**Planfeststellung - 1. Planänderung**  
 Baumaßnahme mit Entwurfsbezeichnung  
 Stadtbahnprogramm Gera  
 TA 2.2 Heinrichsbrücke bis Gleisdr. Wiesenstraße  
 Unterlage Nr. 7  
 Blatt-Nr. 4  
 Reg.-Nr.  
 Maßstab: 1:500

Blatt-Nr.: **LP Wiesenstraße**  
 Arbeitsstand 01.08.2012  
 M 1:500

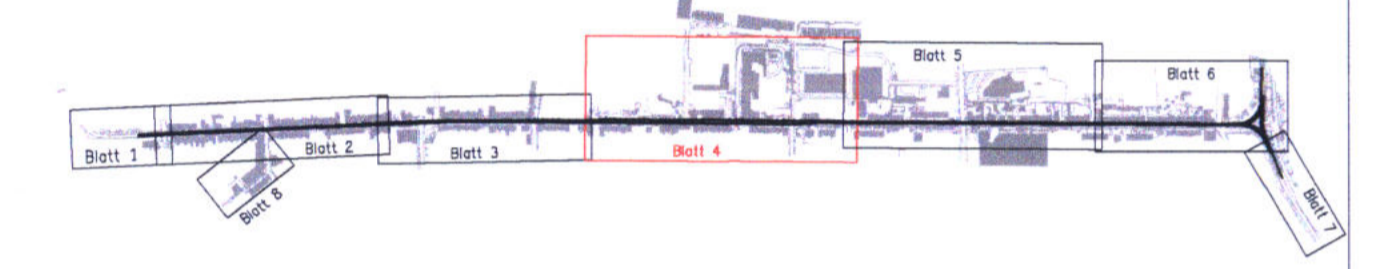
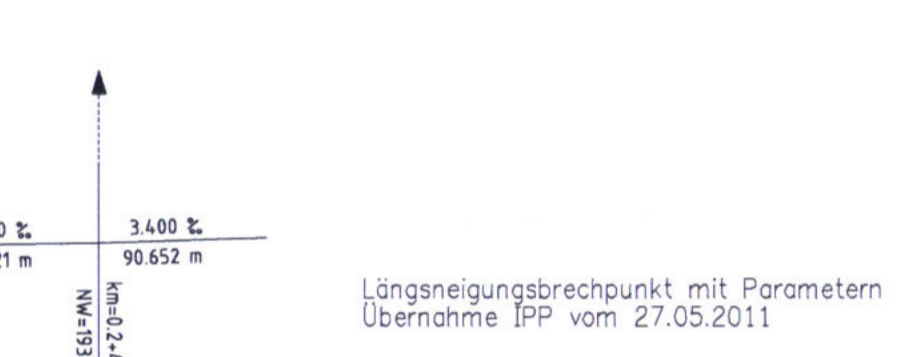
Nr.	Art der Änderung	Datum	Name
d	Parkplatz Südriedhof und Nebenram Wiesenstraße geändert	31.08.2012	O/Bs
d	Bordmarkierung einschließlich Großröhre Flurstück 325/11	31.08.2012	O/Bs
d	LSA-Mast M2 und M4 bei Einmündung Schenkendorfsstraße geändert	31.08.2012	O/Bs
d	Ergrünungen RWE für Wiesenstraße 113/115/117	31.08.2012	O/Bs
d	Verlauf Erdleitung und Tore bei Wiesenstraße 164/166/170 geändert	31.08.2012	O/Bs
d	Legende ergänzt	31.08.2012	O/Bs
